MISE EN CONFORMITE DES PERIMETRES DE PROTECTION DES CAPTAGES DE ROCHER BLANC ET BOULAC

DOSSIER D'ENQUETE PUBLIQUE

**Annexe1 :Avis des l'hydrogéologues agréés
de 1998 et 2017**

**RAPPORT HYDROGEOLOGIQUE PORTANT AVIS
SUR LA DISPONIBILITE EN EAU ET LA PROTECTION DES
CAPTAGES DE ROCHER BLANC ET BOULAC**

- Périmètre de protection immédiate des captages de Rocher Blanc -

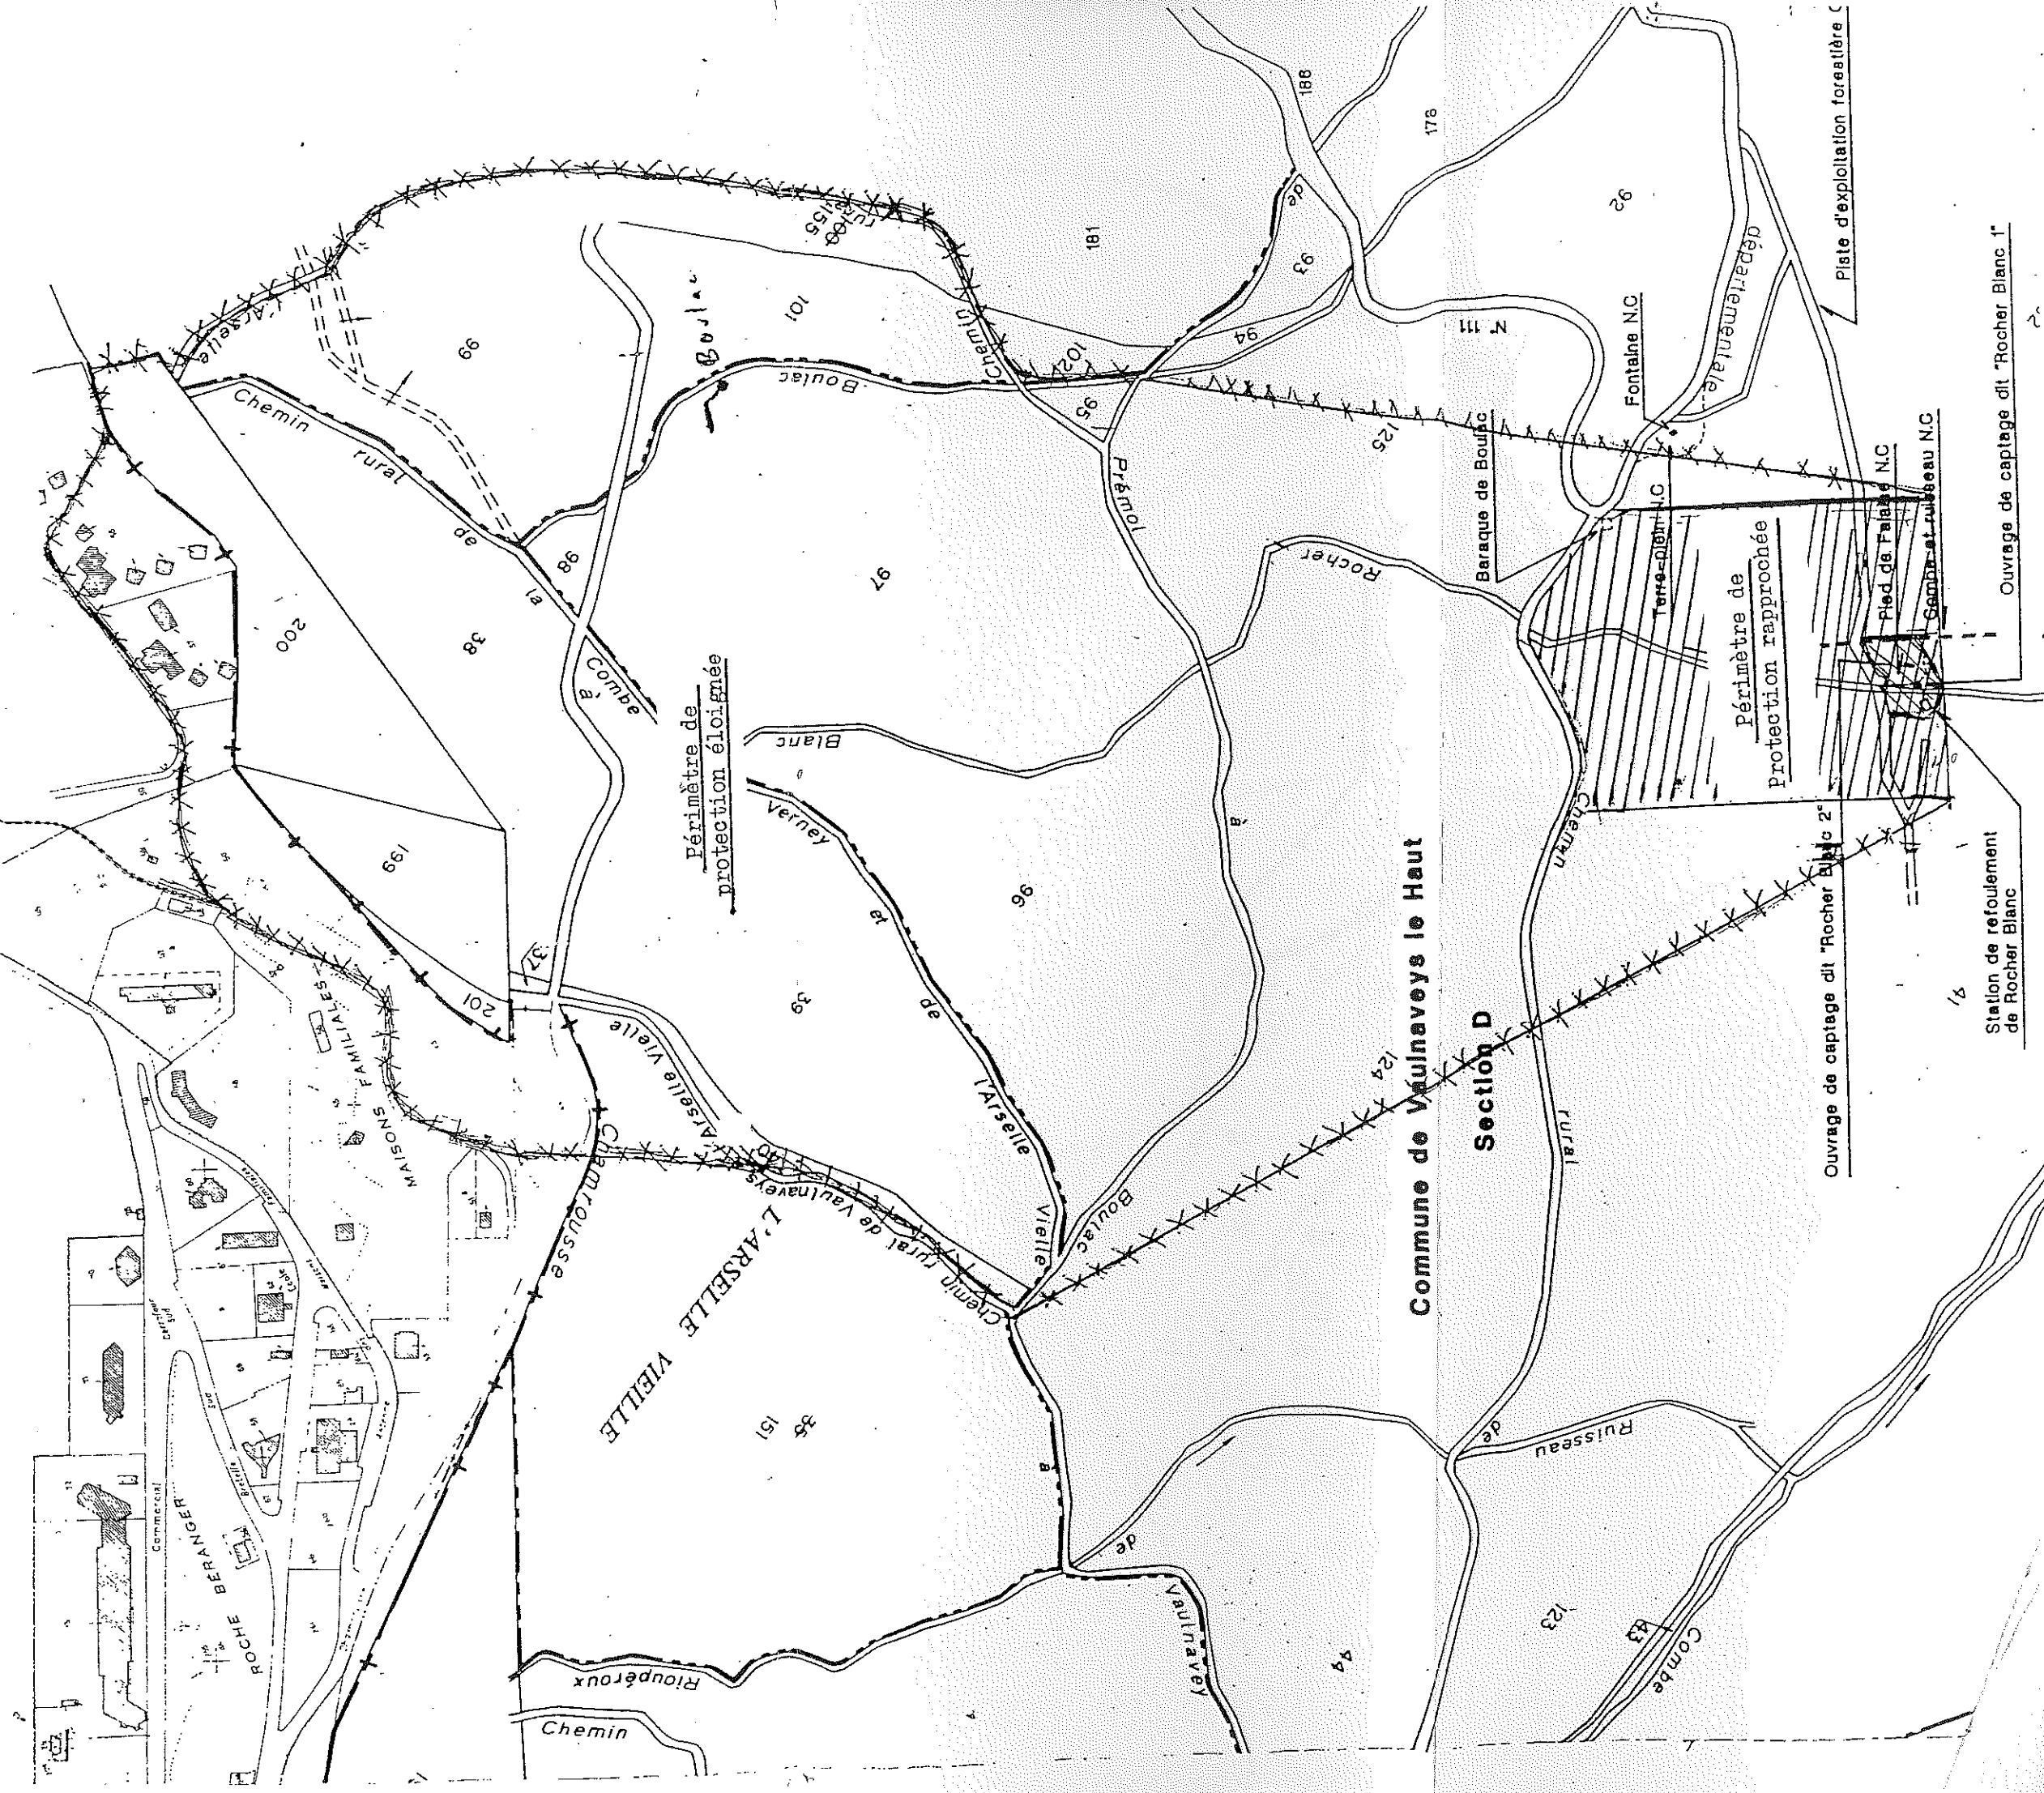
Le périmètre de protection immédiate et absolue s'étendra conformément au plan ci joint sur des portions inégales des parcelles n°41 et 82 section D du plan cadastral de Vaulnavéys le Haut et devra faire l'objet d'une convention entre la commune de Chamrousse et l'Office National des Forêts si son acquisition par la commune n'était pas possible.

Même s'il n'est pas matériellement possible de clôturer ce périmètre de protection immédiate sur toute sa périphérie compte tenu des conditions topographiques, il conviendra de clôturer efficacement les parties orientale et septentrionale de ce périmètre par lesquelles pourrait se faire un accès dans ce périmètre.

L'accès dans ce périmètre sera interdit à toute personne étrangère au service des eaux et à tous les animaux domestiques. Il sera interdit d'y procéder à tout dépôt ou construction autres que ceux nécessaires à l'exploitation des captages de Rocher Blanc. Ce périmètre devra être tenu en bon état de propreté et on devra éliminer les quelques arbres qui dominent la falaise située au dessus du captage aval qui risquent de s'abattre sur les installations de captage. On devra enfin veiller à ce qu'aucun déversement ne soit effectué dans ce périmètre depuis la piste forestière s'étendant juste à l'amont des captages et il serait extrêmement souhaitable que les eaux de ruissellement de cette piste soient canalisées pour être rejetées hors du périmètre de protection immédiate c'est à dire vers le Nord ou vers le Sud.

Schéma du périmètre de protection immédiate

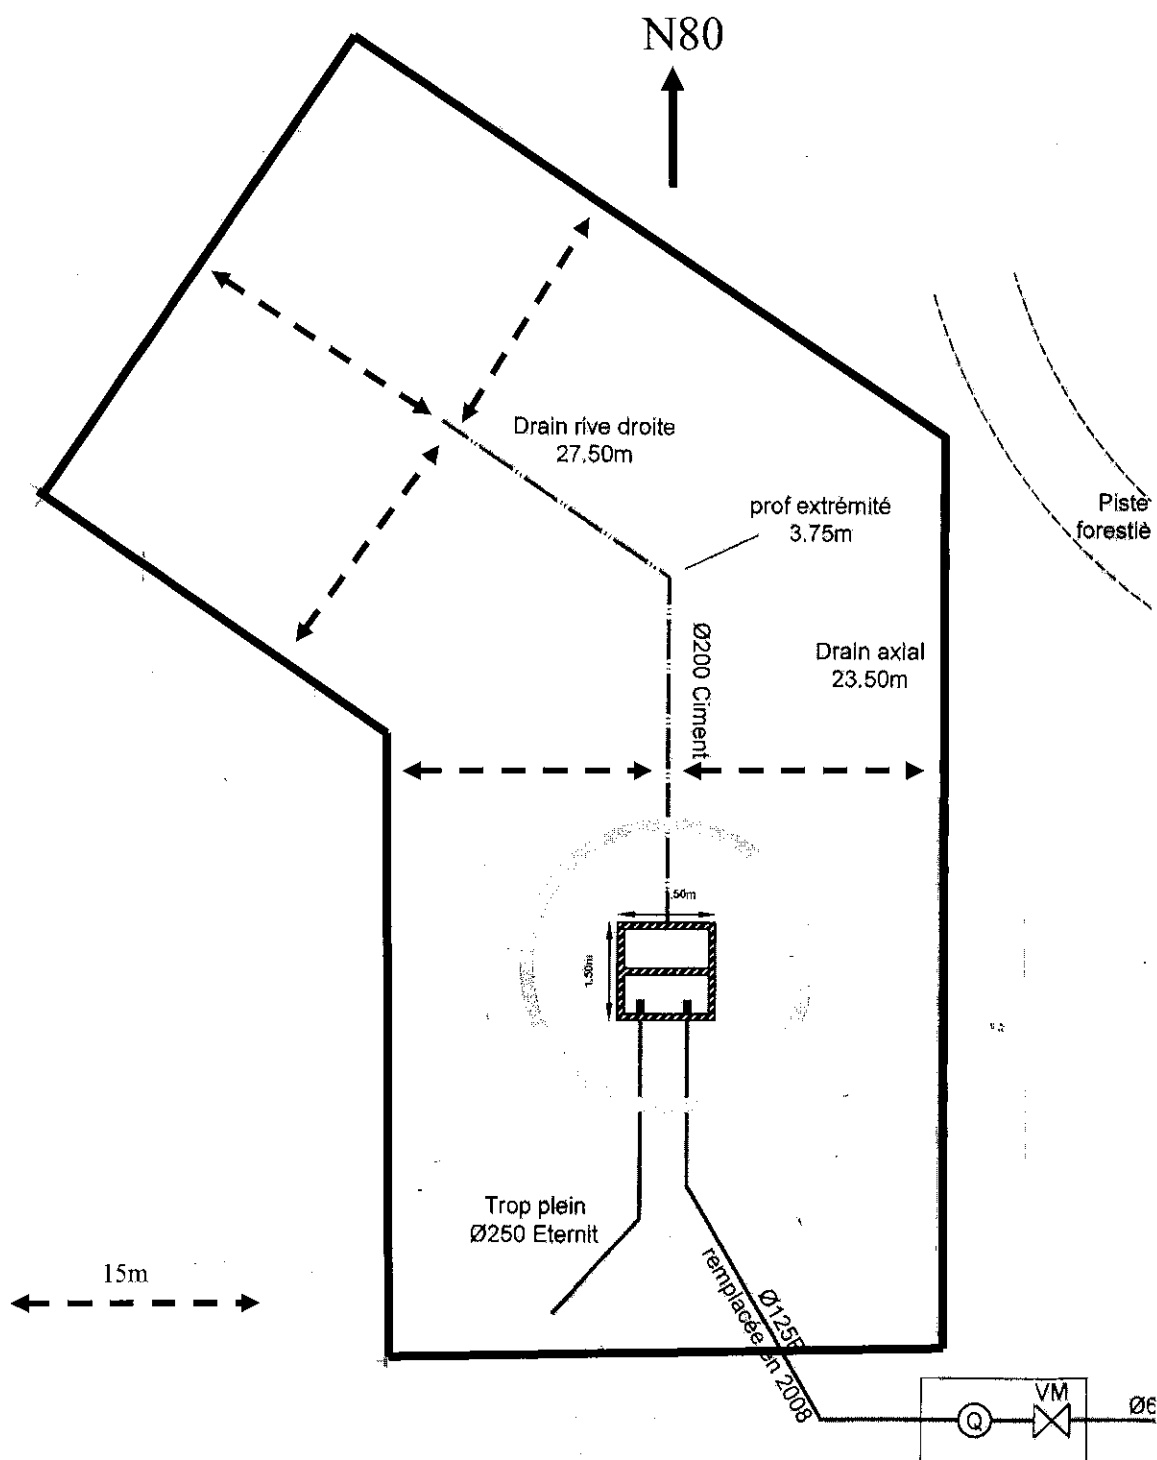
Il s'étendra latéralement et à l'amont à une distance de 15m du drain de captage, selon schéma en P.J.).

A l'aval, il englobera les sorties du trop-plein et de vidange de l'ouvrage. Ces sorties seront à repérer.

Cette emprise pourra être accrue pour faciliter la mise en œuvre de sa clôture périphérique.

Il sera déterminé par un géomètre, les parcelles affectées par ce périmètre : parcelle n°97 et éventuellement parcelle n°101 –section D – Commune de Vaulnavey le Haut.

Ce périmètre sera clos en permanence, comme nous l'avons en commun décidé lors de la visite, par une clôture à 5 rangs de barbelés.

Cette clôture sera fermée par un portail d'accès sécurisé.

Emprise du périmètre de protection rapprochée sur le cadastre

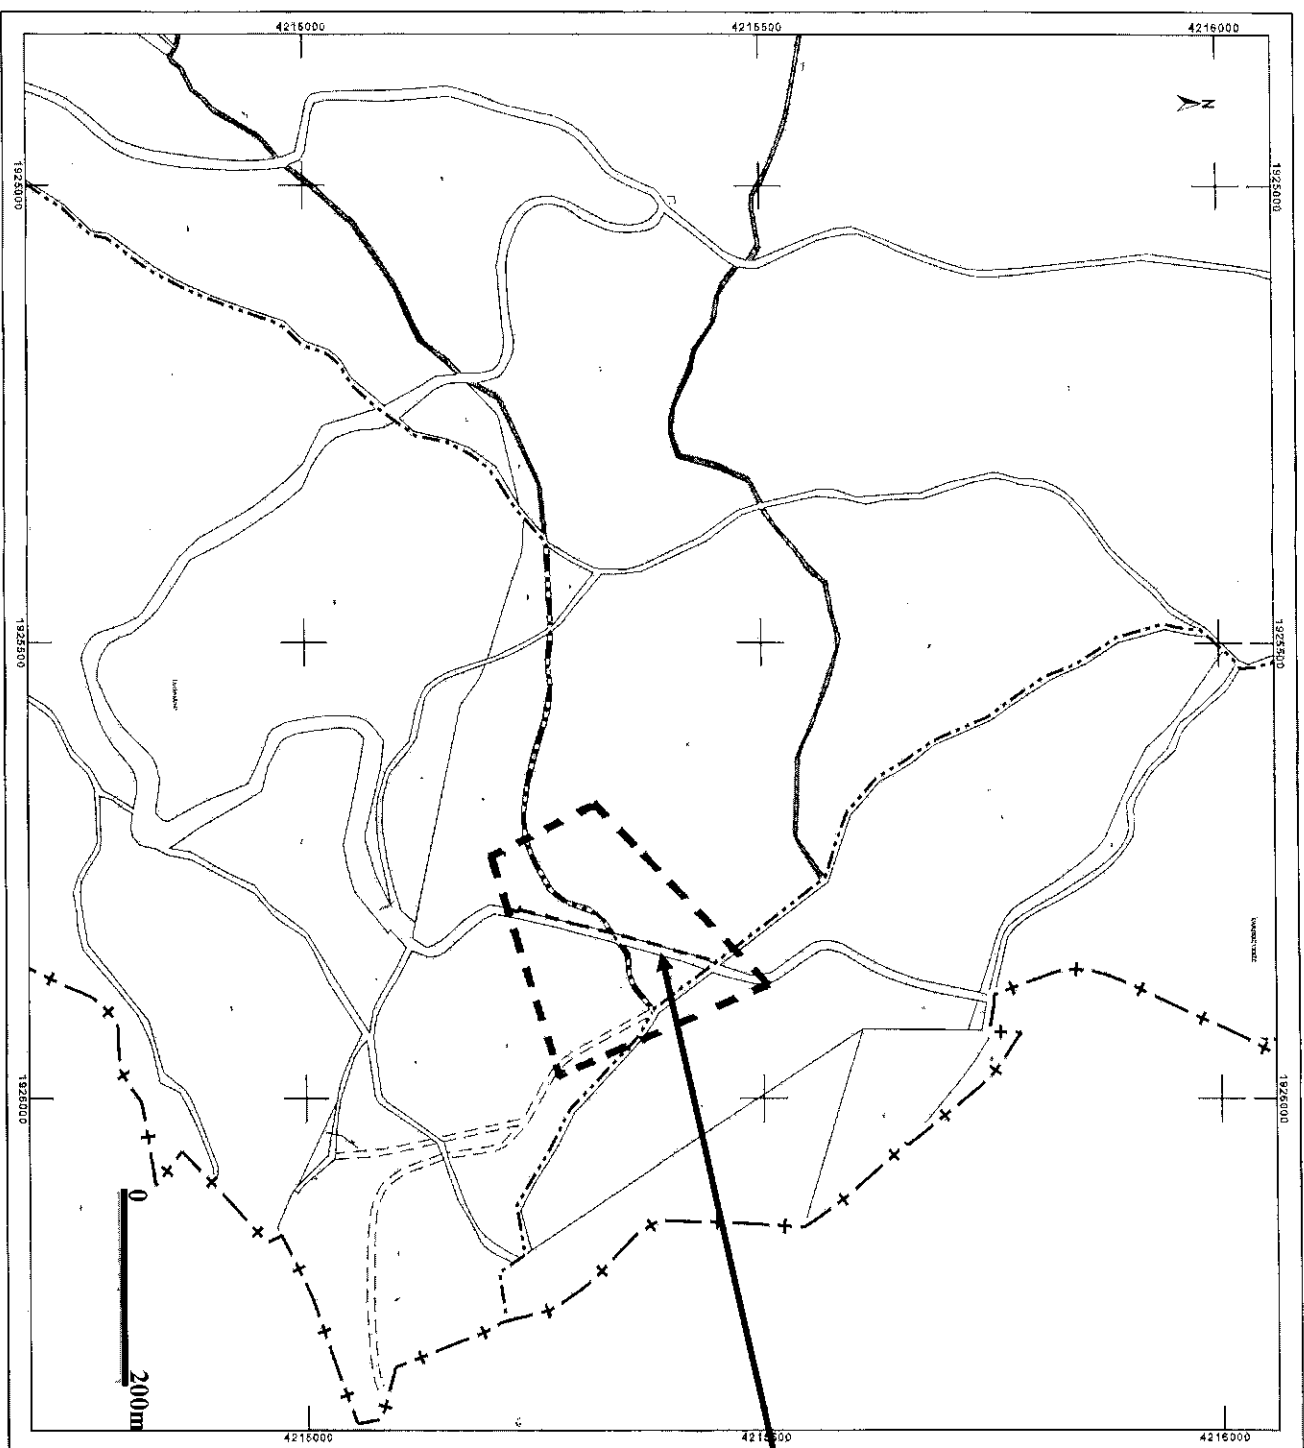
Il sera constitué par les parcelles suivantes de la Commune de Vaulnaveys le Haut : n°97 (partiel), 98, 38 (partiel), 99 (partiel) et 101 (partiel), selon le plan joint.

- un système de rétention des véhicules sur chaussée sera installé le long de la RD 111, coté captage, sur la distance qui correspond à la cunette présente, du coté amont, pour recueillir les eaux de ruissellement de la chaussée.

Emprise du périmètre de protection rapprochée sur le cadastre

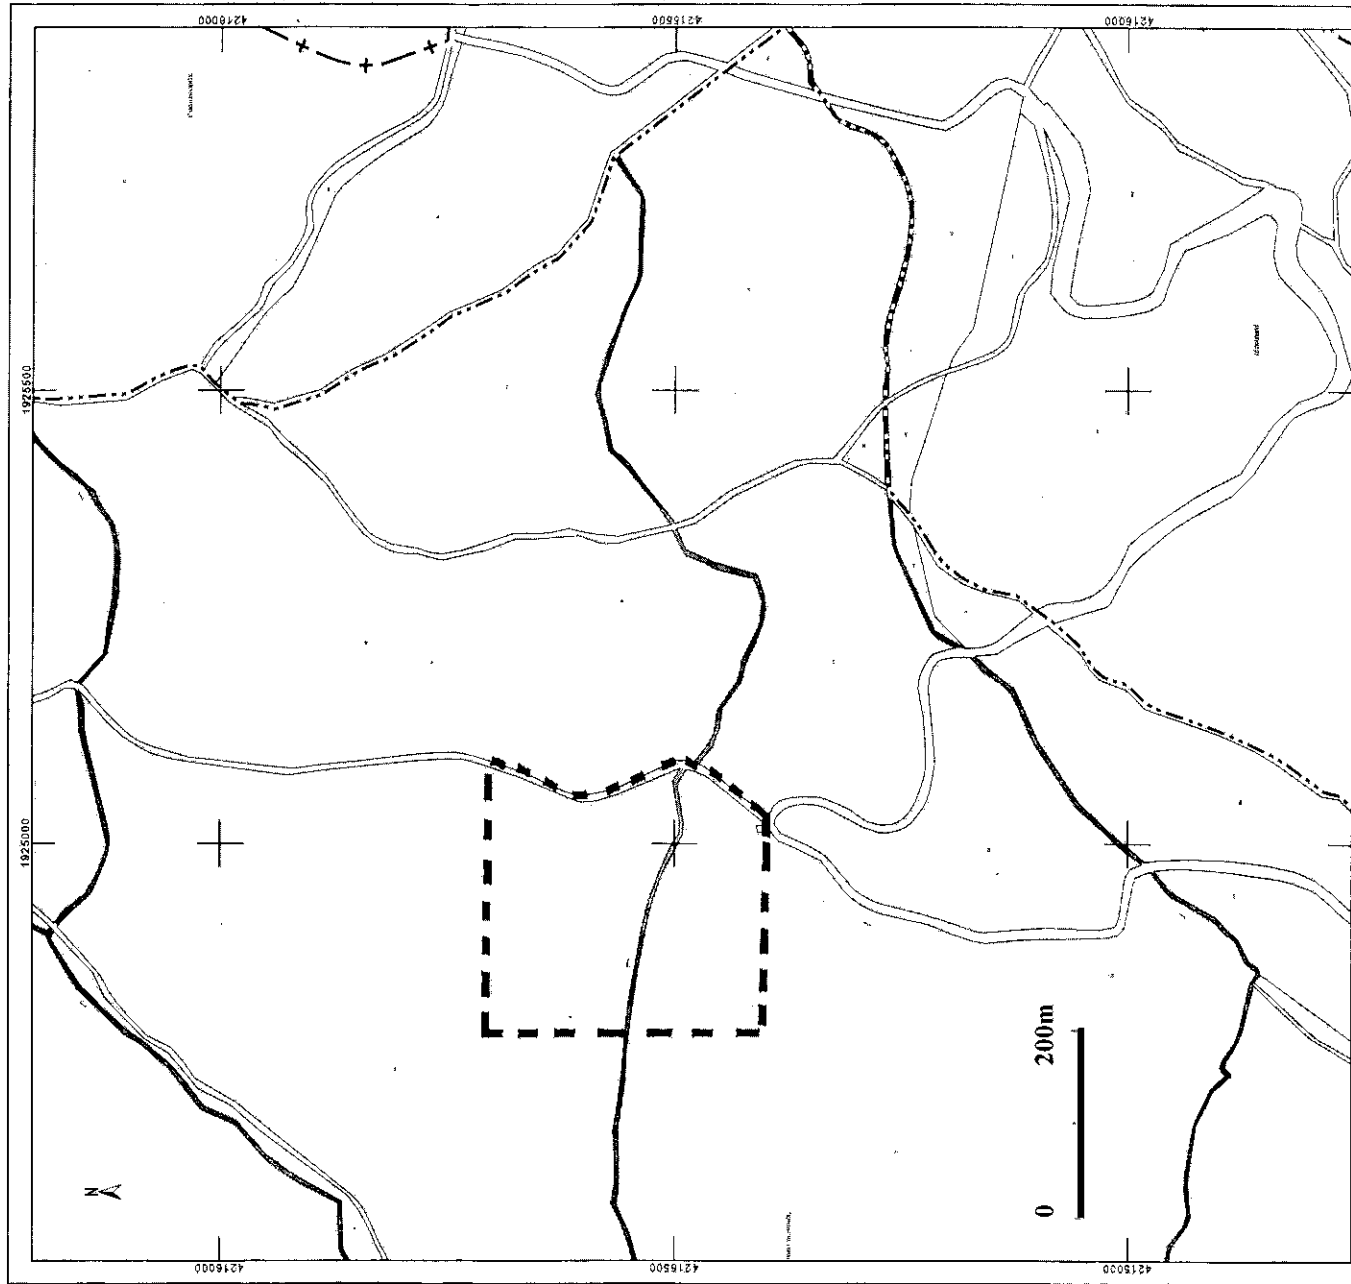
Il s'étendra selon le plan joint, sur les parcelles – Commune de Vaulnaveys le Haut – section D - n° 41 (partiel) et 82 (partiel)
